## 改善箇所説明図

【改善対象部位詳細】

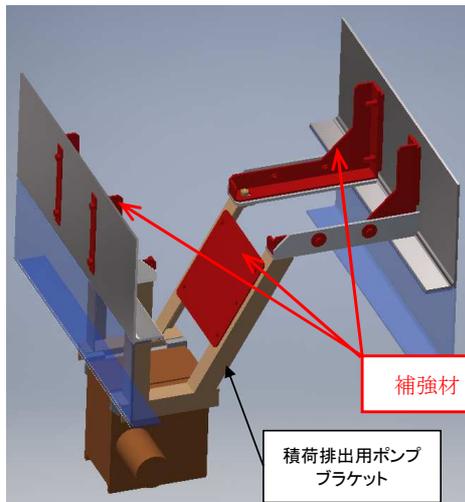
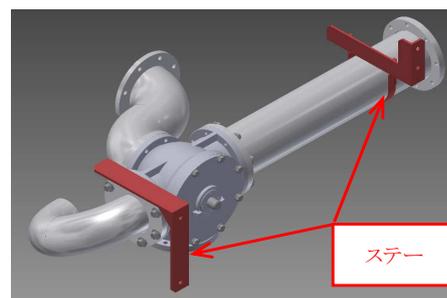
積荷排出用ポンプ ブラケット補強材追加

センタベアリング補強材追加

配管固縛ステー追加

アルミタンクローリーの積荷排出用ポンプにおいて、設計不良により、ポンプブラケットの剛性が不足しているため、ポンプと連結した配管に亀裂が発生するものがある。そのため、そのままの状態で使用続けると、荷下ろし作業中に積載物が漏れ、最悪周囲に火種があった場合に発火して火災になるおそれがある。

また、ポンプブラケットの剛性が不足しているため、ポンプ駆動軸同士を連結するセンタベアリングのブラケットへ亀裂が発生し、荷下ろし作業ができなくなるおそれがある。

- ①全車両、ポンプブラケットおよびセンタベアリングブラケットへ補強を追加する。また、配管固縛ステーの追加が必要な仕様においては、当該ステーを追加する。
- ②全車両、配管の亀裂有無を確認し、亀裂が確認された場合は補修工事を実施、もしくは配管を新品に交換する。
